Iktatószám: Forgóig: 612 - 4 /2018
Ügyintéző: dr. Huba Péter
Tárgy: Sátoraljaújhely ívkorrekció és
Rákóczi körforgalom

A társaságunknak 2018. március 28-án írt e-mail üzenete mellékleteként megküldött fedvény tervekkel kapcsolatban az alábbi nyilatkozatot adjuk.

1. Sátoraljaújhely, Árpád utca ívkorrekció, munkaszám VT 1/2017 UT, rajzszám U-6/F, forgalomtechnikai helyszínrajz:

2. Sátorajtóhely, Rákóczi út – Vasvári Pál utca körforgalom kialakítása, munkaszám VT 3/2017 UT, rajzsám U-6/F, forgalomtechnikai helyszínrajz:

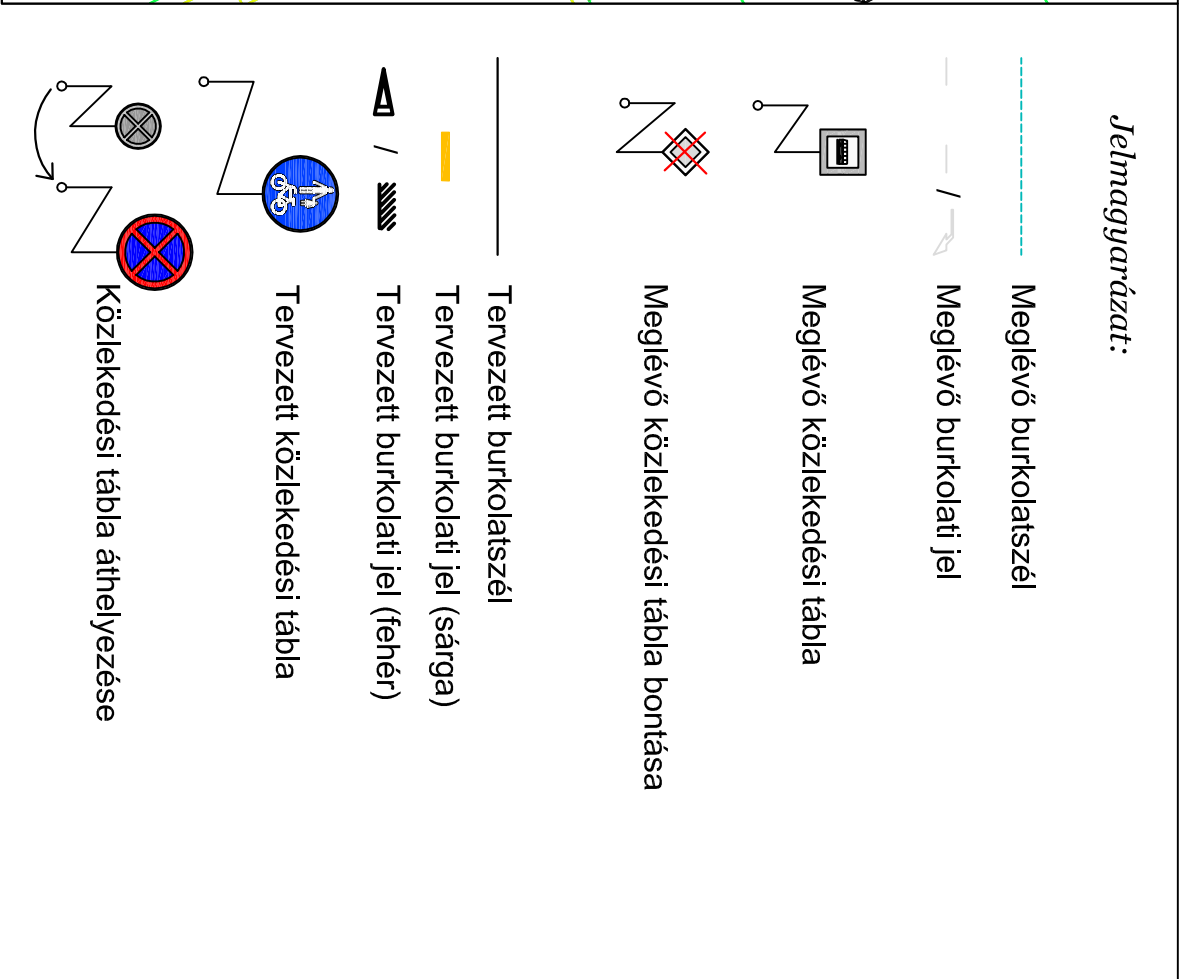
Az ívkorrekció és az elsőbbség szabályozás tekintetében a megküldött fedvény terv a menetrend szerinti autóbusz-közlekedés tekintetében elfogadható, a hozzájárulást megadjuk.

A terven feltüntetett nyitott kerékpársáv a menetrend szerinti autóbusz-közlekedés szempontjából balesetveszélyes, mert az autóbuszok részére rendelkezésre álló sáv szélesség nem elegendő. A terven feltüntetett jelzések autóbusszal nem teszik lehetővé a KRESZ 25. § (3) és (6) bekezdés betartását.

A nyitott kerékpársáv kijelöléséhez nem tudunk hozzájárulni. Javasoljuk, hogy azokon a szakaszokon, ahol az autóbuszok részére nem áll rendelkezésre legalább 3,0 méter szélességű forgalmi sáv, kerékpáros nyom kijelölésével segítsék a kerékpárral közlekedőket.

Munkaszám:	VT_3/2017_UT
Dátum:	2018. március
Méretarány:	1:500
Alapszint:	Balti
Rajzsám:	U - 6/F.

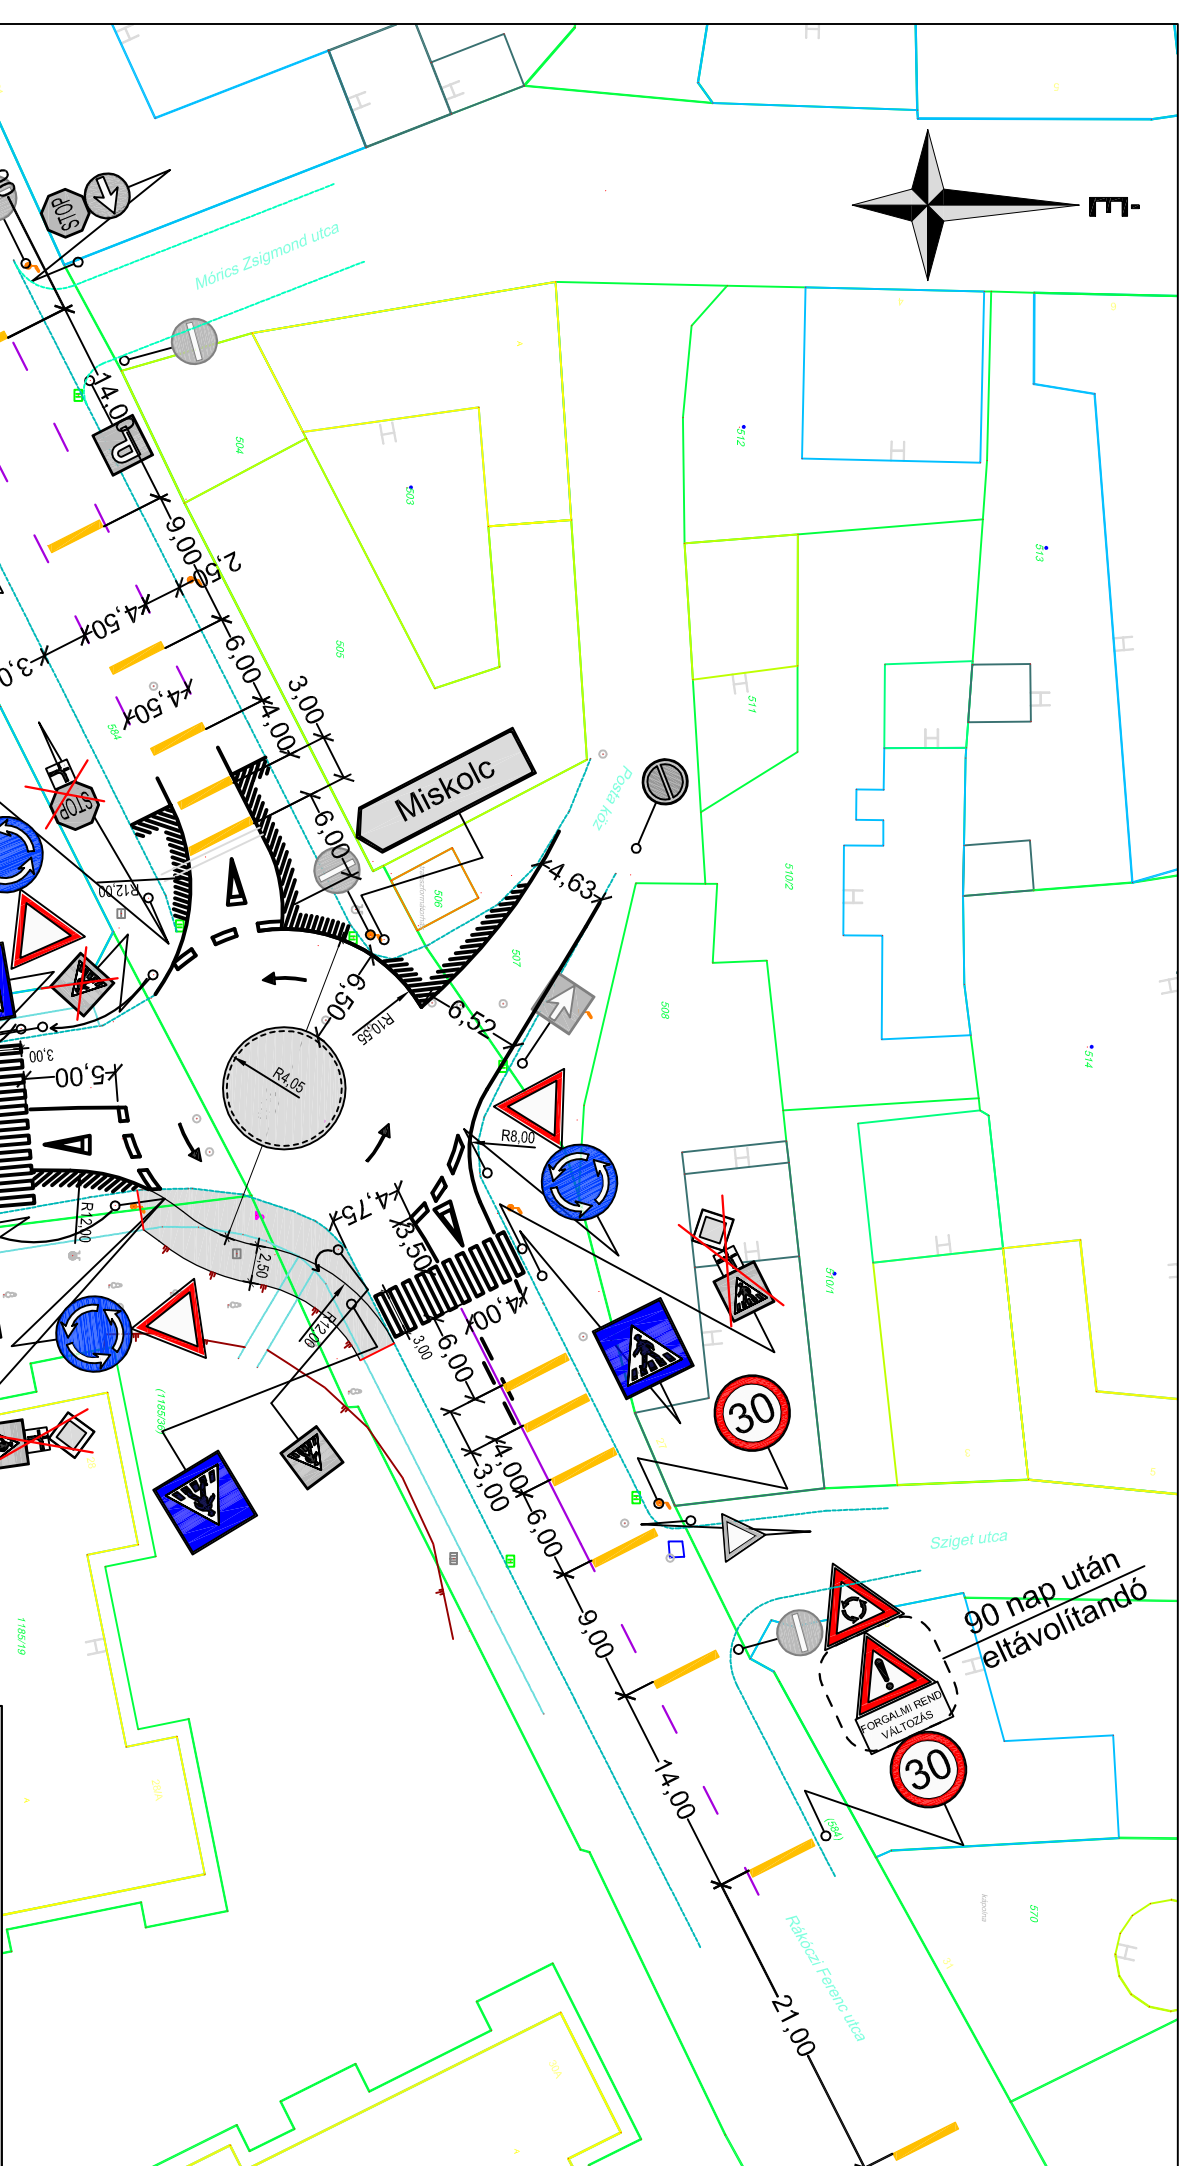
A fedvény terv szerinti forgalomtechnikai kialakítású körforgalom a menetrend szerinti autóbusz-közlekedés szempontjából elfogadható, az építési engedély kiadásához hozzájárulunk.
